**Mémoire en réponse du maître d'ouvrage
Eoliennes en Mer Dieppe Le Tréport
A l'avis du Conseil national de la protection de
la nature du 19 décembre 2018 (délibération
n°2018-29) sur la demande de dérogation de
destruction d'espèces protégées**

18 janvier 2019

Le Conseil National de Protection de la Nature a été amené à se prononcer sur la demande de dérogation « espèces protégées » sollicitée par la société Eoliennes en Mer Dieppe Le Tréport (EMDT) pour son projet de parc éolien en mer au large de Dieppe et du Tréport en séance plénier le 19 décembre 2018.

Figure 1 : Fonctionnement des écosystèmes

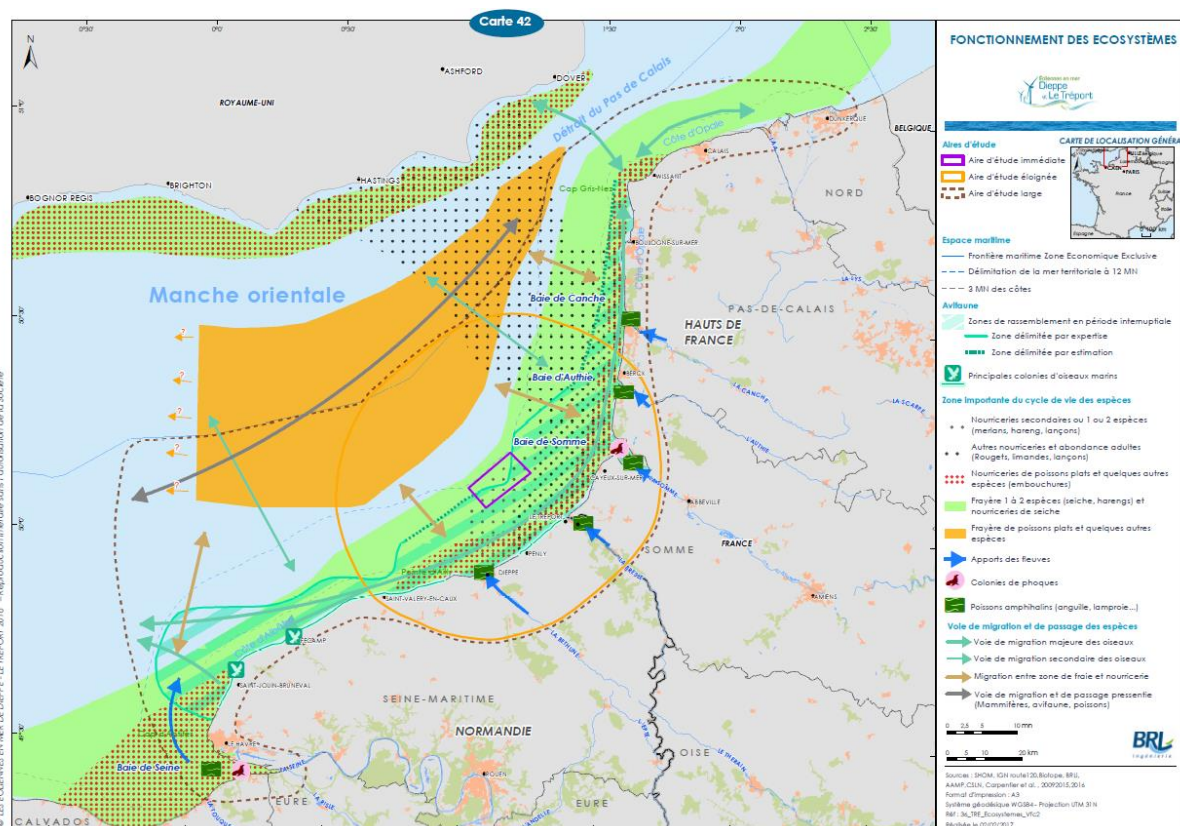
Les résultats sont estimés satisfaisants et complets du point de vue des espèces considérées dans la demande de dérogation, si ce n'est que les analyses des oiseaux dans le périmètre des éoliennes et en périphérie auraient pu être mises en relation avec l'emplacement de la ressource trophique (poissons et invertébrés marins disponibles en surface). En effet la présence et le stationnement des oiseaux de mer est largement tributaire de la ressource alimentaire disponible.

Ces informations ont bien été considérées dans l'étude d'impact. Le dossier de dérogation ne reprend que certaines parties descriptives des espèces protégées. Les interactions entre les différentes composantes de l'environnement est abordé dans le chapitre de 2.2.9. « Continuités écologiques et équilibres biologiques » de l'étude

d'impact du parc (document 3). Le rôle des Ridens de Dieppe y est décrit, notamment en ce qui concerne les lançons. Des zones fonctionnelles pour les poissons plats sont situées de part et d'autre de l'aire d'étude immédiate. Les apports des fleuves côtiers (Somme notamment) sont également analysés et leur importance sur la chaîne alimentaire mentionnée. Ces caractéristiques conditionnent la présence de certaines espèces d'oiseaux et de mammifères marins. Le dossier aborde aussi l'importance des rejets des bateaux de pêche dans la répartition des goélands en mer.

La figure 1 ci-dessous extraite de l'étude d'impact présente le fonctionnement des écosystèmes des aires d'études du projet.

Figure 2 : Evolution du nombre de collisions modélisées (valeur brute+écart-type) après mise en place de la mesure de rehausse de 15 m

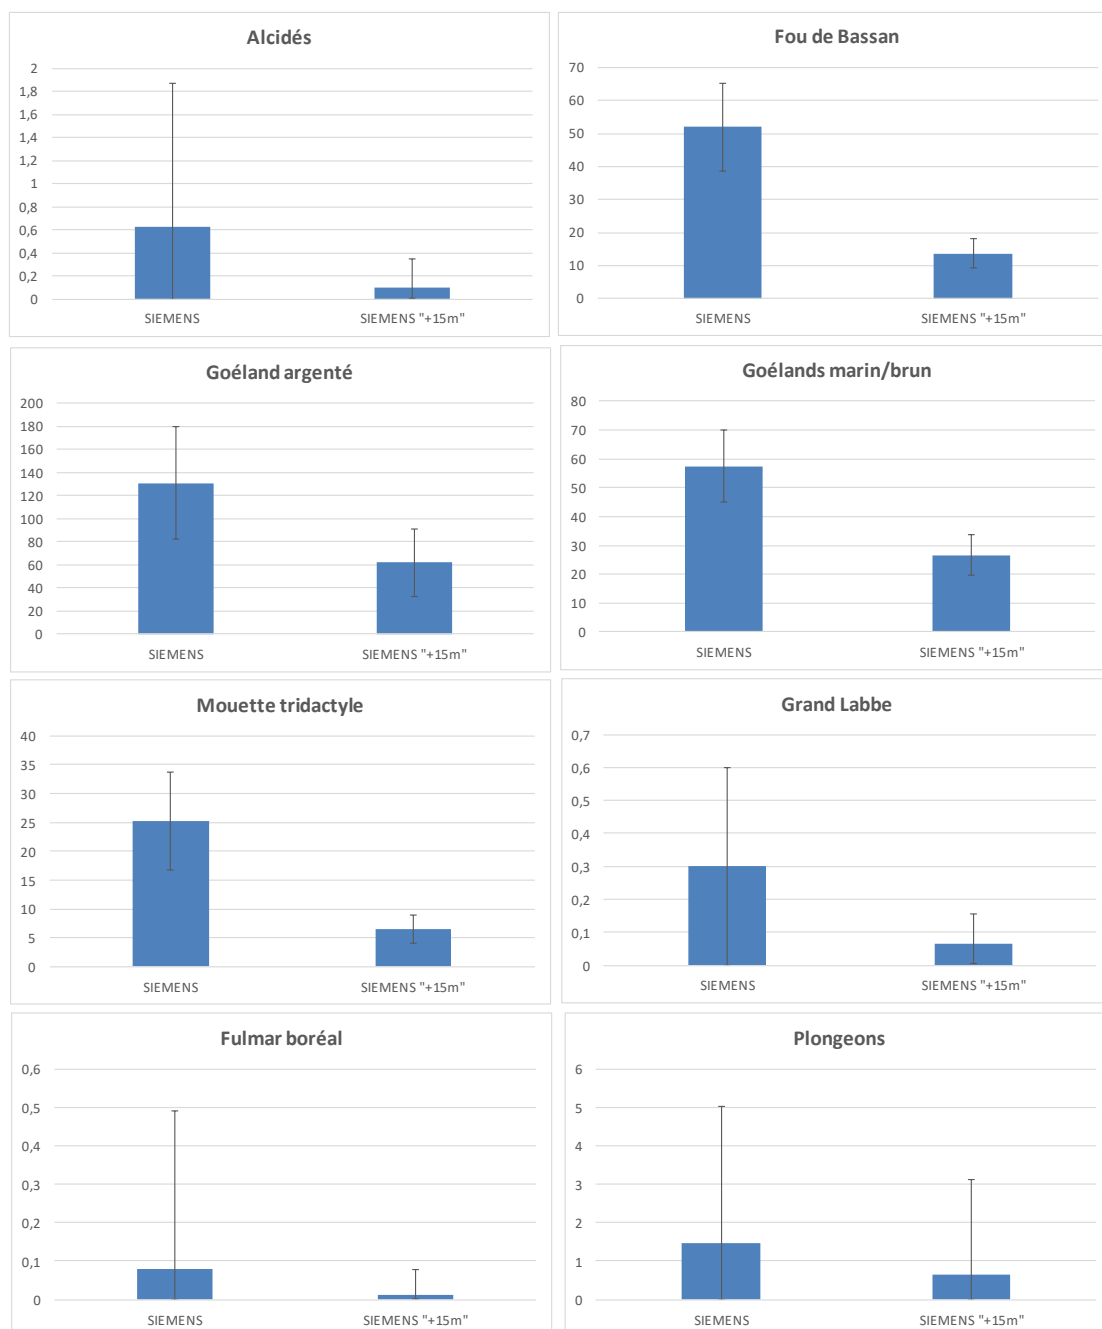
En revanche, le dossier de dérogation conclut à des impacts relictuels sur les oiseaux qui ne sont pas compensés.

L'utilisation systématique des arrondis supérieurs entraîne des gains inférieurs sur la valeur médiane par rapport au gain sur la valeur brute estimée comme cela est illustrée sur la figure 2 ci-dessous. Ceci est particulièrement vrai pour les valeurs de mortalité déjà très faibles, la mise en place de la mesure de réduction MR19 n'entraîne pas ou peu de modification sur la valeur retenue.

Pour les valeurs significatives, les gains en termes de réduction de mortalité sont compris entre 33 et 86% de l'effectif initialement modélisé.

Figure 3 : Taux de rencontre moyen et écart type par campagne avion et bateau pour chacune des espèces et groupes d'espèces de cétacés contactés (source Biotope, 2015)

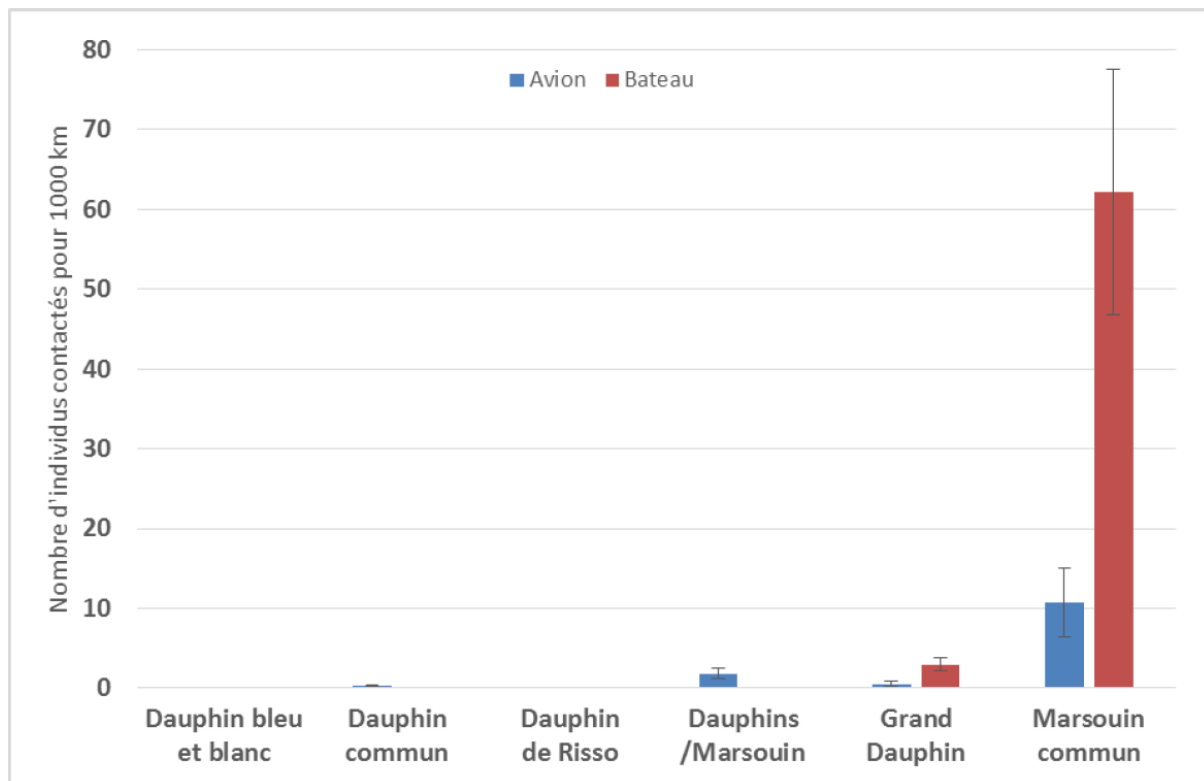
Un effort suffisant de prospection en mer (avion, bateau, acoustique) est observé, de télémétrie des phoques, mais une insuffisance dans l'exploitation des données : les nombreuses prospections réalisées ne donnent pas lieu à une estimation de densité en bonne et due forme alors que la nature et le nombre de données le permettraient, sauf si la qualité des données était insuffisante.

Ainsi, l'analyse a permis de calculer des taux de rencontre (en nombre d'individus / 1000 km de transect), ce qui permet une approche comparée aux résultats obtenus dans le cadre du programme de Suivi Aérien de la Mégafaune Marine (SAMM) porté par l'Agence Française pour la Biodiversité (AFB). Ce point est d'ailleurs bien précisé dans l'expertise sur les Mammifères marins de l'étude d'impact sur l'environnement du projet (p 28) : « aucune analyse statistique de correction des observations n'a été mise en œuvre. Le choix a été fait de travailler sur les données brutes afin que les données puissent être comparées aux données de la campagne SAMM ».

Les taux de rencontre des espèces les plus communes dans la zone de projet ont été calculés et sont présentés p 100 du cahier d'expertise. Pour le Marsouin commun, « en avion, le Marsouin commun dépasse le taux de 10 individus/ 1000 km et une présence dans plus de 43% des sorties. Le taux en bateau monte jusqu'à plus de 60 individus /1000 km alors que l'espèce n'a été contactée que dans 20% des sorties. Ce taux de rencontre en bateau est fortement influencé par une sortie très productive (57 individus). Ces taux sont cohérents avec les résultats obtenus lors de la campagne SAMM (entre 10 et 50 individus/1000km pour le Marsouin commun, (supérieur à 1 individu /1000km pour les

Figure 4 : Estimation de la densité de population en hiver dans la zone étendue à partir des données SAMM

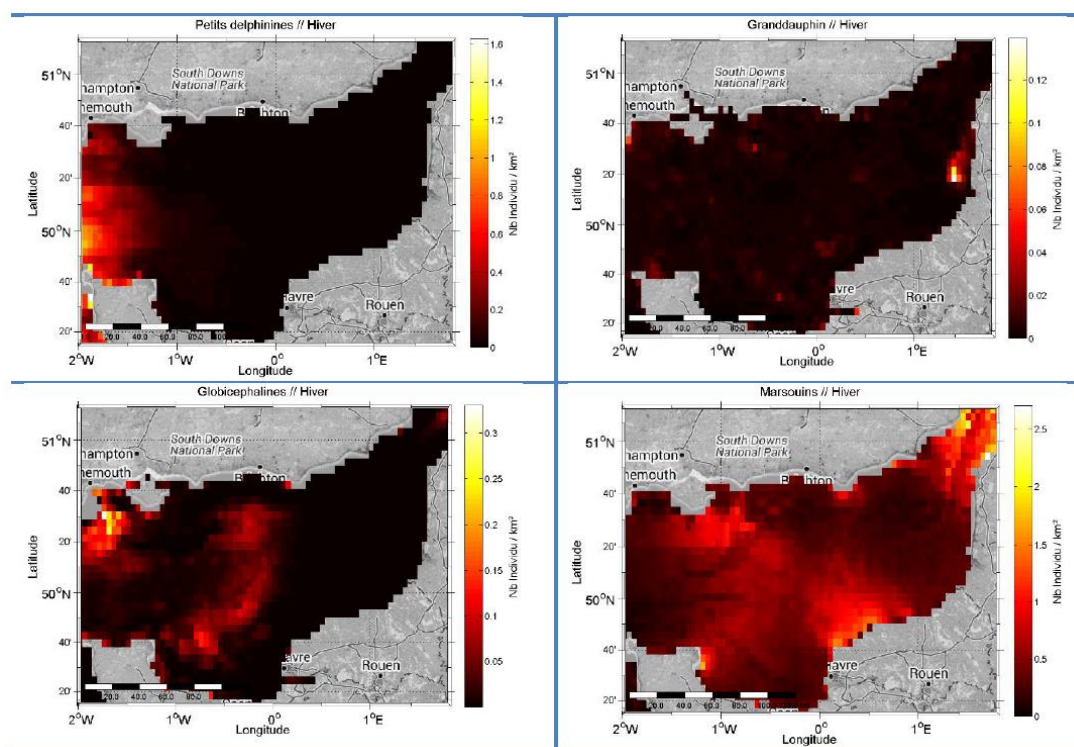
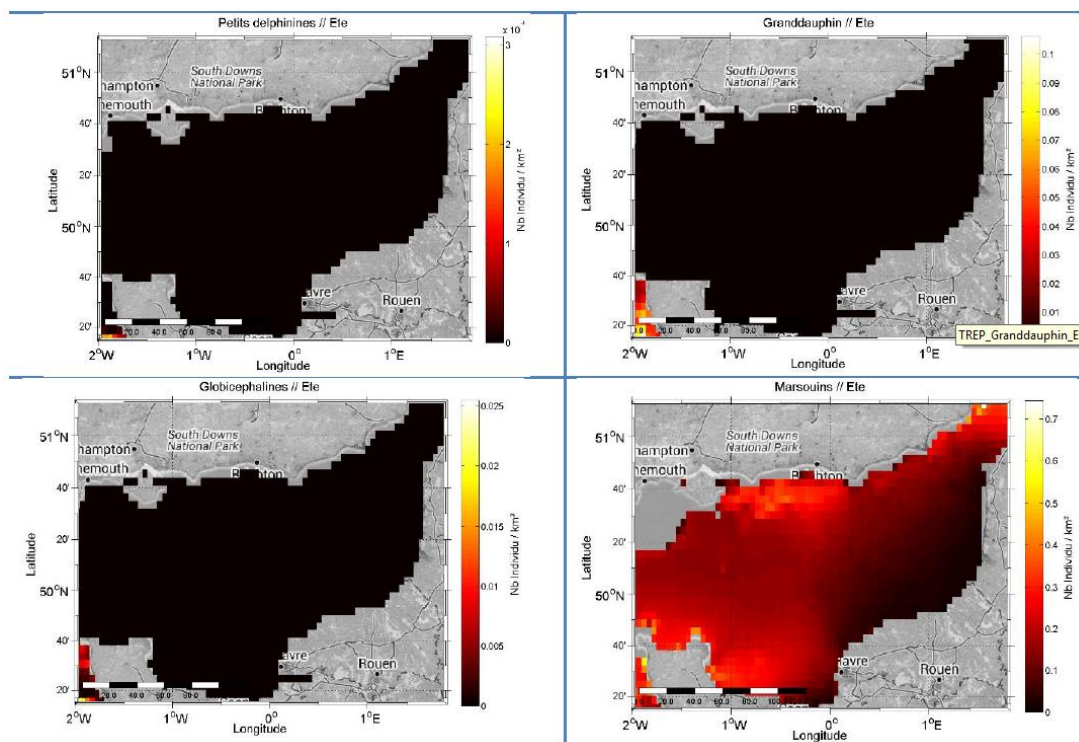
Il est fait mention de résultats des prospections SAMM, mais les valeurs utilisées n'apparaissent pas (docs expertises, étude d'impact).

Dans le cahier des expertises relatifs à l'acoustique sous-marine, les figures 20 et 21 (rappelées ci-dessous figure 4 et 5) présentent des densités (nombres d'individus/km²) de population du Marsouin Commun, des petits Delphinidés, du Grand Dauphin et des Globicéphalines à l'échelle de la Manche Est et pour chaque saison (données SAMM). Cette densité de population sert de base à l'évaluation du nombre d'individus potentiellement affectés.

Tableau 5 : Fonctions de pondération pour les différentes espèces en fonction du référentiel (Southall ou NOAA)

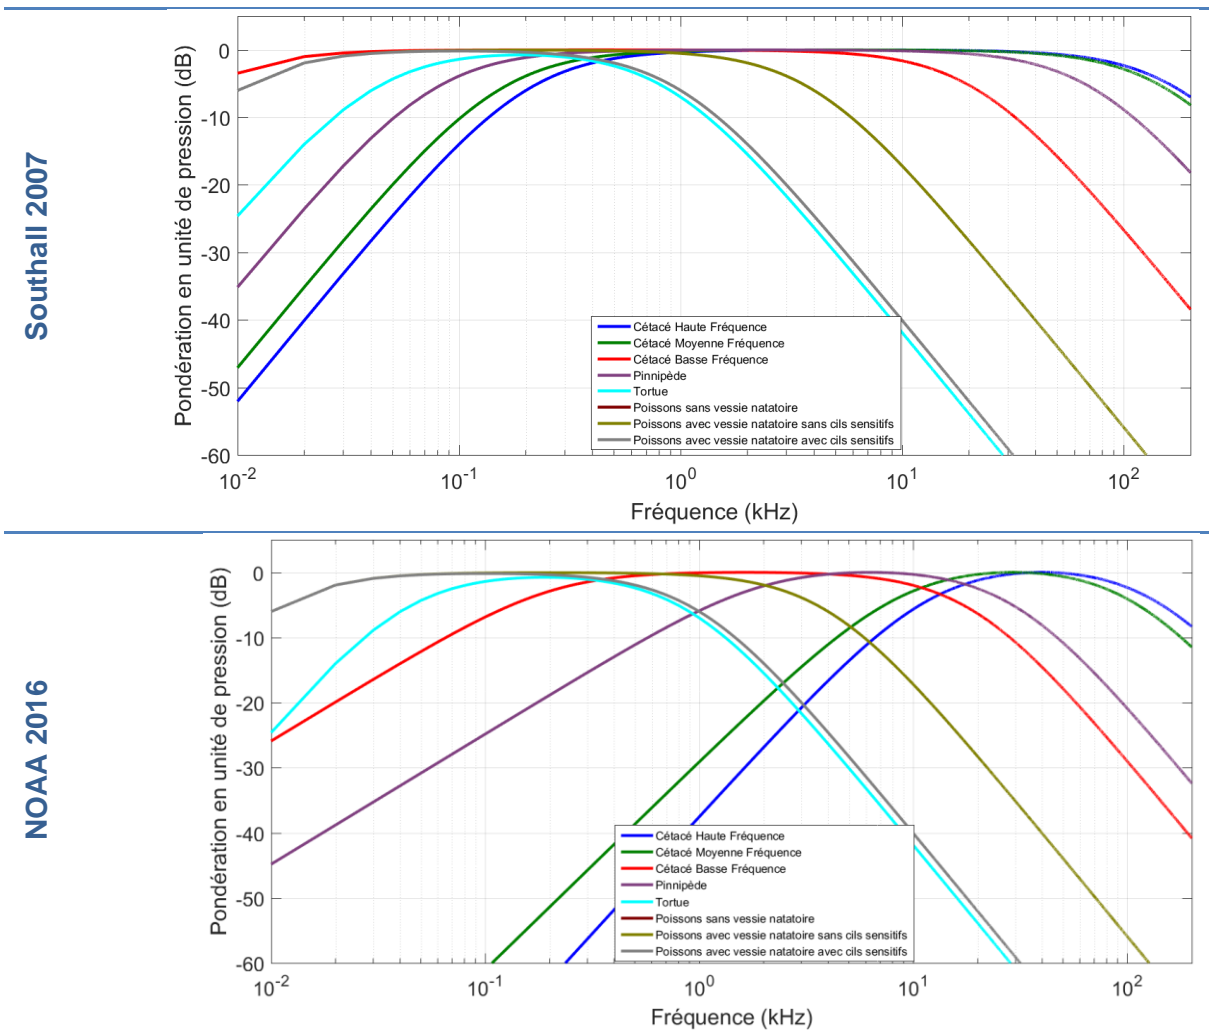
L'évaluation du bruit initial et celle des bruits générés à la source lors des travaux ont été évaluées conformes à l'état de l'art par le pétitionnaire, de même que les évaluations d'empreinte sonore **sous réserve** que les audiogrammes utilisés ne soient pas ceux exposés en page 552 de l'étude d'impact (absents pour le Grand dauphin, et faux pour le Marsouin).

Les audiogrammes exposés en page 552 de l'étude d'impact ont été insérés à titre illustratifs. L'approche des experts de Quiet Oceans a consisté à se placer dans les référentiels Southall et NOAA. Le tableau 6 ci-dessous illustre les fonctions de pondération préconisées et utilisées pour évaluer l'exposition des différentes espèces susceptibles d'être présentes. Ces fonctions de pondération sont issues de chaque référentiel. Les résultats de ces deux référentiels sont exposés au sein de la partie 11.2 Effets du changement du référentiel de sensibilité auditive et des seuils de tolérance du volet acoustique sous-marin du cahier des expertises de l'étude d'impact du projet.

Figure 6 : Augmentation du risque d'avoir 1% de déclin annuel de la population de Marsouin commun deux années après le début des travaux en fonction des performances des différentes solutions de réduction étudiées. (Extrait du programme de recherche RESPECT)

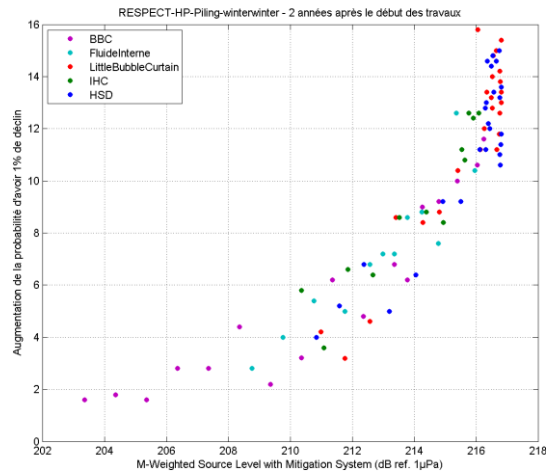
L'évaluation du risque étant faussée, le dimensionnement et l'efficacité des mesures de réduction sont à réévaluer.

La mesure de réduction MR5 a été établie à partir des recherches menées dans le cadre du programme RESPECT. L'objectif de ce projet de recherche est d'établir l'impact populationnel, sur les marsouins et les phoques, lors de la construction et l'exploitation du parc éolien de Dieppe-Le Tréport. Cette évaluation repose sur l'approche I-PCod (Interim Population Consequences of Disturbance) développée par le SMRU en 2014 (Harwood, 2014), (King, 2015), (Cormac Booth, 2017), (Nabe-Nielsen, 2016) . A l'échelle de la durée de vie du projet, ce modèle quantifie l'impact démographique d'un chantier sur les populations de mammifères marins en prenant en compte, entre autres, le dérangement acoustique.

A partir des hypothèses initiales du projet de recherche (battage de monopieu de 8m de diamètre cas de figure le plus impactant), et de la prédiction des impacts selon le référentiel Southall, la prédiction de décroissance de 1% de la population des marsouins soumise à ce projet a permis de déterminer la mesure de réduction de 7dB (MR5). Cette mesure a donc été établie dans un cas conservateur car la solution retenue pour les fondations des éoliennes du projet de Dieppe-Le Tréport est une structure Jacket équipée de pieu de 2,3m de diamètre ce qui devrait entraîner un impact moindre.

La Figure 6 illustre la décroissance du risque populationnel en fonction de l'efficacité des différentes mesures de réduction mises en œuvre. Ainsi pour le scénario étudié dans le cadre du programme de recherche (monopieu de 8m de diamètre) et pour les seuils de tolérance acoustique retenus (Southall) pour le Marsouin commun, mettre en place une solution de réduction qui réduirait le bruit émis dans la bande de fréquence des marsouins communs à au moins 210 dB réf. 1µPa².s semble être le meilleur compromis pour minimiser l'effet démographique.

Figure 9 : Dunes hydrauliques

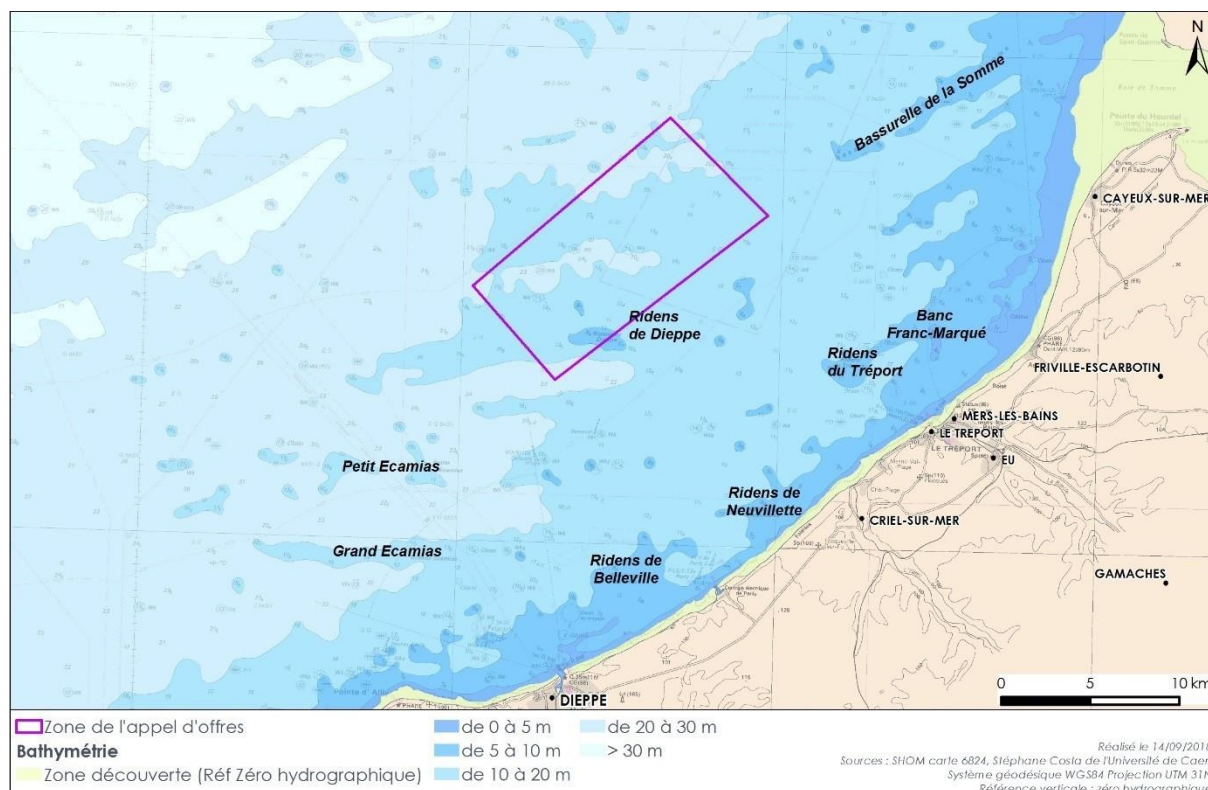
Toutefois, au-delà de l'emprise directe du champ d'éoliennes, certains habitats d'intérêt comme les ridens et les dunes mobiles situées à proximité ne font pas l'objet d'études dédiées bien qu'elles soient d'un enjeu fort à la fois en matière de richesse en biodiversité spécifique. Ces habitats ont un rôle important vis-à-vis des nourriceries/ frayères de poissons et de façon plus générale sur la chaîne trophique de ce secteur (certaines sont probablement "clés de voute" dans ces écosystèmes). Ces habitats soutiennent des espèces d'intérêt patrimonial : à titre d'exemple, le maërl marin signalé sur zone, constitue une biocénose remarquable – ces algues corallinacées riches en calcaire ont une croissance très lente. Certains de ces habitats sont situés à proximité du futur chantier sans que l'on dispose de modélisation des effets sur ces zones.

Les dunes hydrauliques de la zone de projet comme par exemple les ridens de Dieppe forment un paysage sous-marin original, mais qui à l'échelle de l'aire d'étude éloignée de l'étude d'impact du projet, ne se distinguent pas des autres formations sédimentaires, avec lesquelles elles forment plutôt un ensemble homogène. Les ridens du Tréport et les Bassurelles de la Somme (figure 10) sont situées dans les limites du Parc Naturel Marin des Estuaires Picards et de la mer d'Opale et d'une zone Natura 2000. Les ridens de Dieppe n'ont quant à eux pas fait l'objet d'une telle protection.
